**Rehabilitación Integral Pista 02-20 AIR**

**MODIFICACIONES Y ACTUALIZACIONES DEL PROYECTO EJECUTIVO**

Febrero de 2025

**ANEXO A –MODIFICACIONES Y ACTUALIZACIONES DEL PROYECTO EJECUTIVO**

**Imagen 1. Paquete estructural ZC1 y PCR informado ZC1 proyección 20 años.**

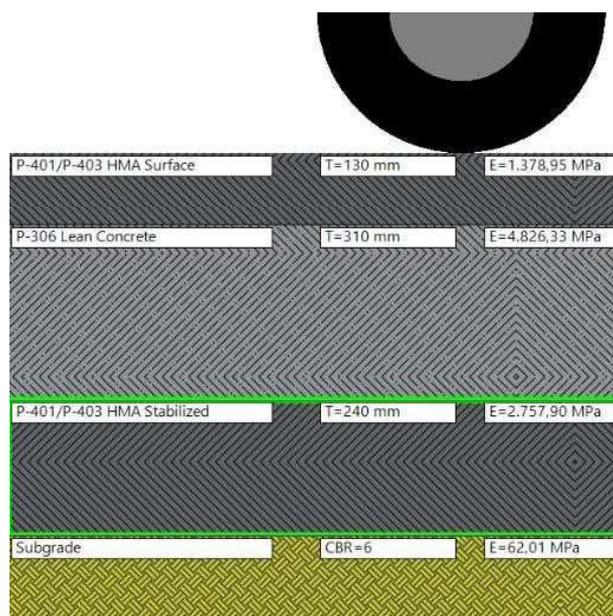
Zona Crítica 1

**PCR = 1850/F/C/X/T**

**Imagen 2. Gráfico comparación ACR-PCR para ZC1 proyección 20 años.**

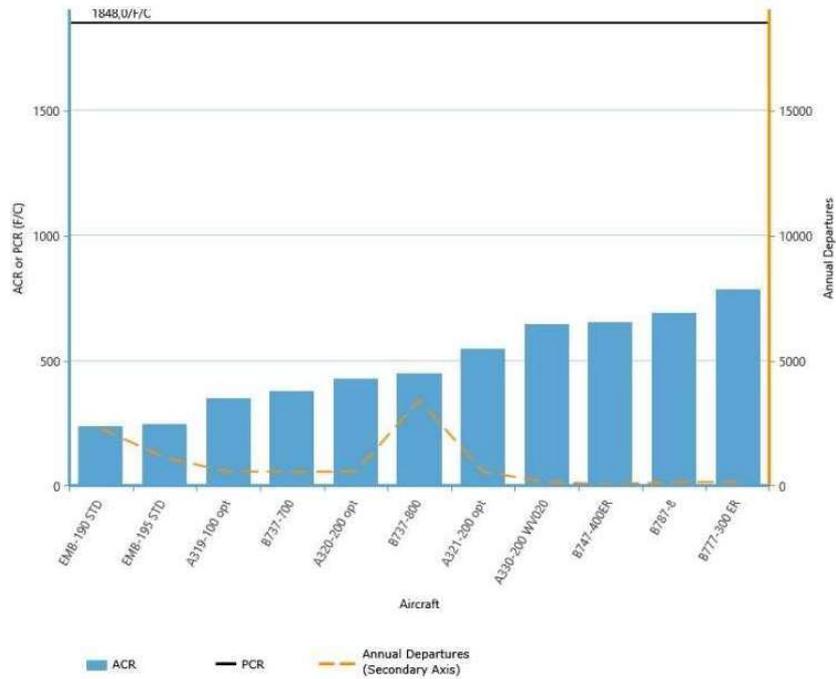
El capítulo 7 queda superado por el capítulo "Determinación del PCR" descrito a continuación.

*Debido a las modificaciones en las normativas impartidas por OACI se reemplaza el contenido de este capítulo por el cálculo para la obtención del valor ACR-PCR vigente.*

**Imagen 3. Paquete estructural ZC2 y PCR informado ZC2 proyección 20 años.**

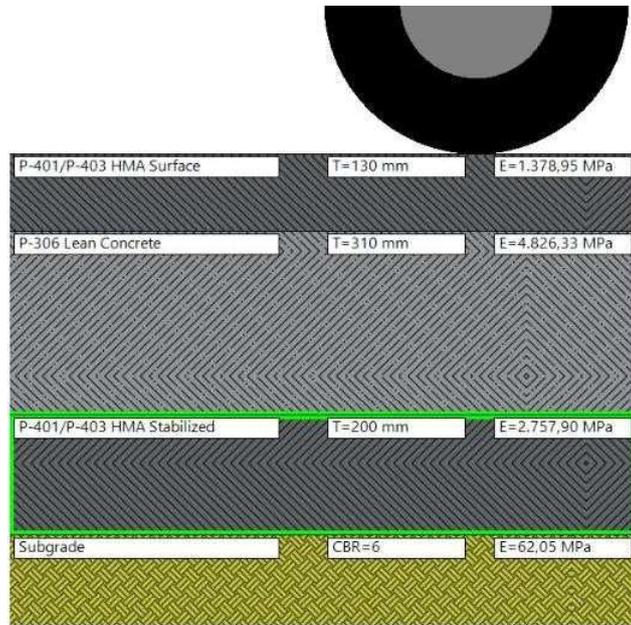
Zona Crítica 2

**PCR = 1620/F/C/X/T**

**Imagen 5. Paquete estructural ZC3 y PCR informado ZC3 proyección 20 años.**

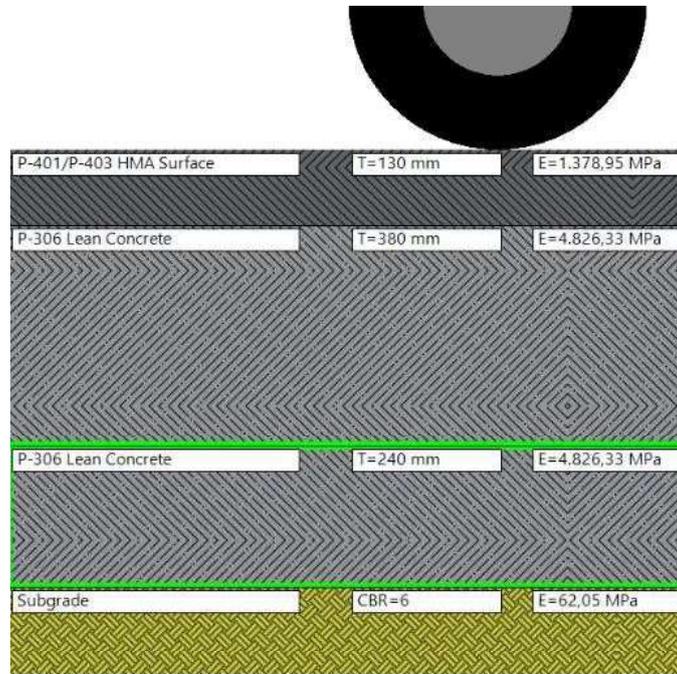
Zona Crítica 3

$PCR = 2980/F/C/X/T$

**Imagen 7. Paquete estructural ZC4 y PCR informado ZC4 proyección 20 años.**

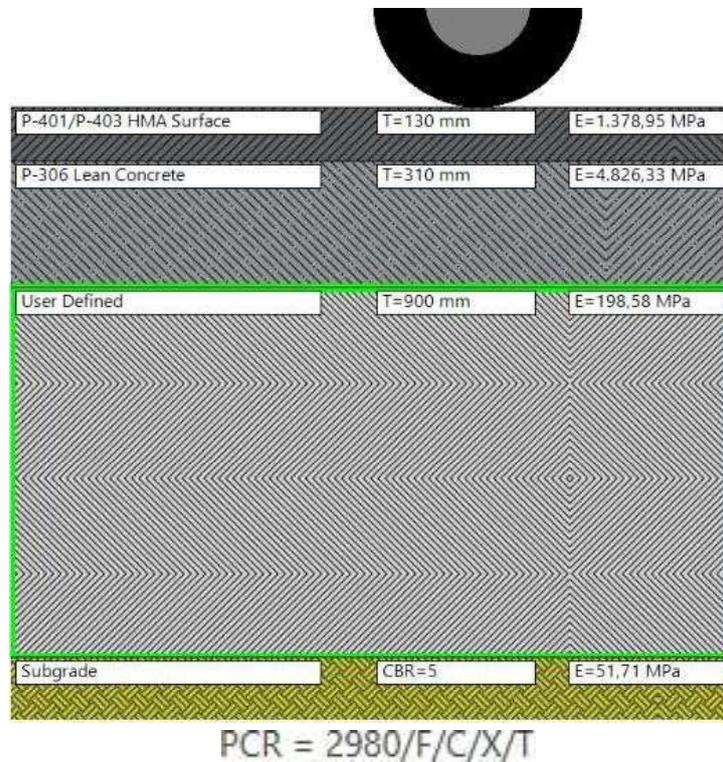
Zona Crítica 4

**Imagen 9. Paquete estructural ZNC1 y 2 y PCR informado ZNC1 y 2 proyección 20 años.**

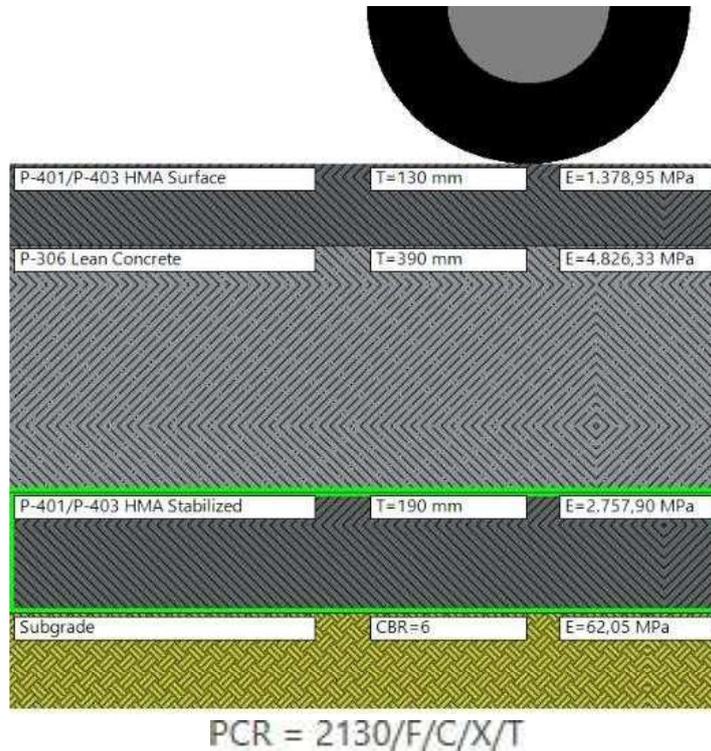
Zona No Crítica 3 y 4

Imagen 11. Paquete estructural ZNC3 y 4 y PCR informado ZNC3 y 4 proyección 20 años.

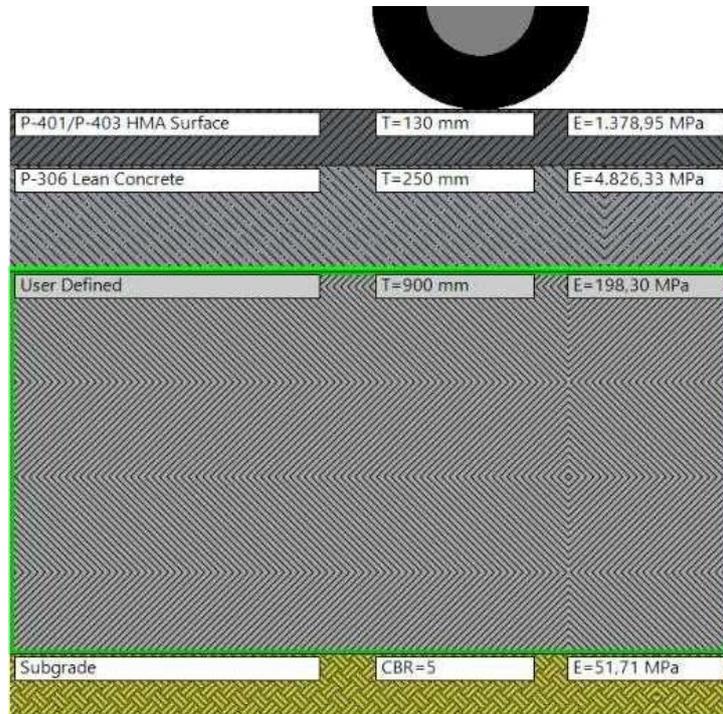
Zona No Crítica 3 y 4

$$PCR = 1740/F/D/X/T$$
